**WARUNKI TECHNICZNE  
dla odwodnienia ul. Zagójskiej**

Dotyczy warunków technicznych odprowadzenia wód opadowych z odwodnienia ww. ul. Zagójskiej w dzielnicy Praga Południe w Warszawie.

Dotyczy przebudowy ul. Zagójskiej w dzielnicy Praga Południe w Warszawie.

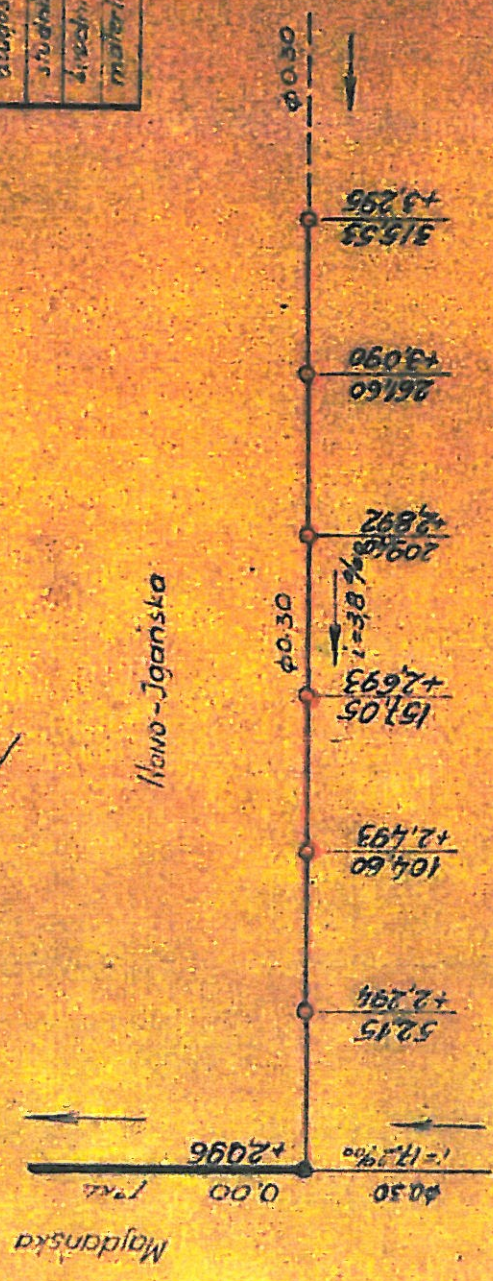
Odpowiadając na pismo z dnia 06.02.2017 r. (pismo wpłynęło do Spółki w dniu 22.02.2017 r.) Miejskie Przedsiębiorstwo Wodociągów i Kanalizacji w m.st. Warszawie S.A. negatywnie opiniuje przedstawiony układ drogowy oraz informuje, iż:

1. W Spółce został zaopiniowany projekt rozbudowy ul. Białowieskiej, który przewidywał złączenie ul. Zagójskiej, Białowieskiej, Karczewskiej i Łukowskiej za pomocą skrzyżowania okrężnego.

2. Na podstawie ww. projektu układu drogowego wystąpiła konieczność przebudowy sieci wodociągowej w przedmiotowym rejonie i została opracowana oraz uzgodniona dokumentacja przebudowy ww. sieci wodociągowej nr uzg. 12/W/2016.

3. Inwestorem przebudowy sieci wodociągowej nr uzg. 12/W/2016 jest Urząd Miasta Stołecznego Urząd Dzielnicy Praga – Południe Wydział Infrastruktury.
4. W obecnym projekcie układu drogowego ul. Zagójskiej nie przedstawione zostało skrzyżowanie okrężne ul. Zagójskiej, Białowieskiej, Karczewskiej i Łukowskiej.

5. W związku z powyższym należy przedstawić Spółce aktualne informacje, czy będzie realizowane planowane skrzyżowanie okrężne przedmiotowych ulic oraz przebudowa sieci wodociągowej nr uzg. 12/W/2016.

6. MPWiK w m.st. Warszawie S.A. planuje wymianę metodą krakingu statecznego przewodu wodociągowego DN 150 w ul. Zagójskiej.
7. Realizacja ww. sieci wodociągowej przewidziana jest na II kwartał 2017 roku.

8. Przedstawiona przez Państwa informacja z pkt. 5 jest niezbędna celem koordynacji realizacji planowanego krakingu z projektowaną przebudową sieci wodociągowej w ul. Zagójskiej.
